Onderwerp Brief toegezegd van wethouder aan commissie Beheer over rijrichting Bakenessergracht nadat gesprek met bewoners is geweest		Soort: Toezeggingen Nummer: 2018/139542 Programmanummer 5.1 Openbare ruimte en mobiliteit
Bestuursorgaan en Ontstaansdatum Commissie beheer d.d. 8-3-2018		Indiener/Fractie
Omschrijving Bij de behandeling van het agendapunt Agenda komende commissievergaderingen zegt wethouder Sikkema het volgende toe. Bij de ingekomen stukken van de vergadering zat een brief van bewoners van de Bakenessergracht die de rijrichting van de gracht willen omdraaien. De Actiepartij wilde deze brief agenderen voor een volgende commissievergadering. De wethouder heeft aangegeven dat de gemeente binnenkort een gesprek met de bewoners heeft. Zij zal de commissie Beheer per brief informeren over de uitkomsten van dit gesprek. Naar aanleiding van de te ontvangen brief van de wethouder zal de commissie beslissen of het onderwerp al dan niet geagendeerd wordt.		Afdeling BBOR Verantwoordelijke Kool, F. Email fkool@haarlem.nl Telefoonnummer 023-5113378

Datum 16 mei 2019
Onderwerp Beantwoorden toezegging BAZ 2018/139542
Van Frank Kool

Huidige verkeerscirculatie

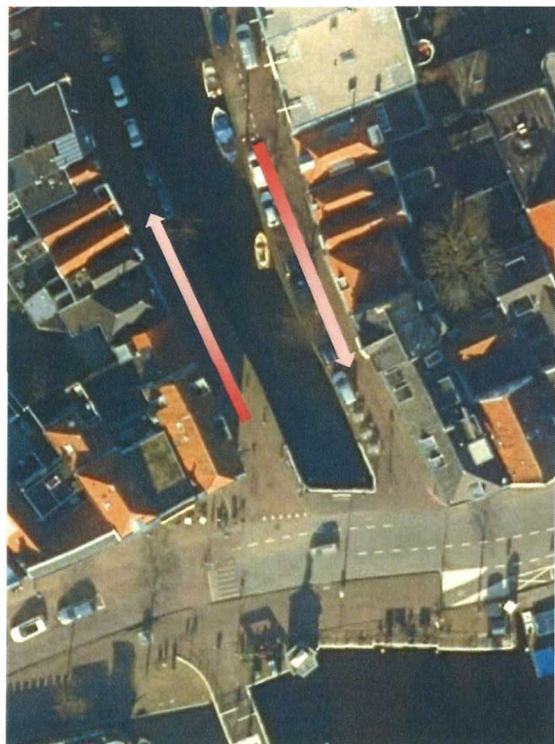
- De verkeerspolitie adviseert geen medewerking te verlenen met de gevraagde omkering van rijrichtingen.

- In de verlangde situatie kijkt men komend vanaf de Bakenessergracht links tegen de blinde gevel van het hoekpand aan. Voor een goed zicht op het eveneens van links komende verkeer op het Donkere Spaarne moeten uitrijdende auto's al een stukje de kruising oprijden. Hierbij ontstaat hinder en gevaar voor alhier rijdende fietsers. Wanneer deze onverwachts moeten uitwijken kunnen zij worden aangereden door het achter op komende verkeer dat met een snelheid van 50km/uur over het Donkere Spaarne mag rijden. Deze snelheid kan bij een ongeval dodelijk zijn.

- Een verkeersspiegel zoals door de initiatiefneemster is voorgesteld lost het probleem van slecht uitzicht niet op. Verkeersspiegels worden door de verkeerspolitie en instanties ontraden, omdat ze door hun bolle vorm een vertekend beeld van de werkelijkheid geven. Op basis van een verkeersspiegel zijn afstanden en snelheid van het verkeer niet goed in te schatten. Verkeersspiegels werken ook niet onder alle weersomstandigheden. Verkeersspiegels kunnen verblinden door zonlicht of koplampen of beslaan met dauw.

- De omkering van de rijrichting voldoet niet aan het reguliere verwachtingspatroon van de automobilist, waarbij rechts afslaan altijd een korte bocht inhoud. Om het verkeer rijdend over het Donkere Spaarne op deze ongebruikelijke situatie te attenderen is een extra waarschuwingsbord langs het Donkere Spaarne ten oosten van de Wildemansbrug noodzakelijk.

- Tijdens de rijopleiding is men getraind om bij het oprijden van een weg eerst naar links te kijken. Bij een omgekeerde rijrichting moet van dit geautomatiseerde gedrag worden afgeweken. Deze situatie zal ontstaan bij het oprijden van de Bakenessergracht vanuit de zijstegen. Die onverwachtse hoek verlangt extra aandachtsmaatregelen zoals een opschrift op de weg of op borden met de tekst "pas op verkeer van rechts". Dit is echter niet erg passend in de historische binnenstad die een beschermde status heeft.

- Indien een weg onvoldoende wordt onderhouden of gevaarzettend gebrekkig is, kan de gemeente als wegbeheerder op grond van artikel 16 van de Wegenwet aansprakelijk gesteld worden. Omkering van de rijrichting vergroot het risico op ongevallen en het is de vraag of redenen van comfort door een rechter als voldoende motivering worden erkend voor de ongebruikelijke omkering van de rijrichting. Ondanks de extra waarschuwingen is de kans reëel dat bij een verkeersongeval de gemeente aansprakelijk wordt gehouden voor de (letsel-)schade.
- Er is onvoldoende ruimte om alle functies (uitstappen, parkeren rijweg met fietsers in de tegenrichting en stoep) in voldoende mate te laten voldoen aan de geldende voorschriften.

De gemeente volgt het advies van de verkeerspolitie en blijft met initiatiefnemer van mening verschillen over de gewenste oplossing.
